PLWSA 1460/2023

Dot. przetargu na zadanie pod nazwą:
Budowa i przebudowa płaszczyzn lotniskowych w Porcie Lotniczym we Wrocławiu

Nr nadany sprawie: **3/2023/NZP**

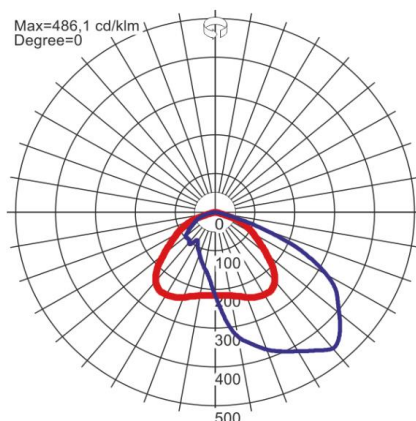
2. W opisie technicznym branży elektrycznej występuje zapis „Dodatkowo w rejonie nowego PPS , drogi techniczne na przecięciu z DK-B1 zostaną oświetlone z projektowanych masztów dodatkowymi oprawami LED 100W ”. Oprawy 100W nie występują w zestawieniu materiałowym czy też na rysunkach technicznych projektowanych masztów, natomiast we wstępnym bilansie mocy oświetlenia ogólnego wyspecyfikowano 3 szt. Proszę o potwierdzenie, że wykonawca ma przewidzieć 3 szt. opraw 100W oraz o przedstawienie obliczeń technicznych oświetlenia dla powierzchni oświetlanych, w celu prawidłowego doboru oprawy.

Wyjaśniamy, że należy przewidzieć 3 dodatkowe oprawy. Zamawiający nie posiada obliczeń dla tych opraw. Należy przyjąć oprawy projektorowe LED, asymetryczne, o szerokim rozsyłu światła, zbliżonym do drogowego, 4000K. Przykładowy rozsył oprawy przedstawiono poniżej.

Jednocześnie patrz zmiana nr 3 w cz. II pisma
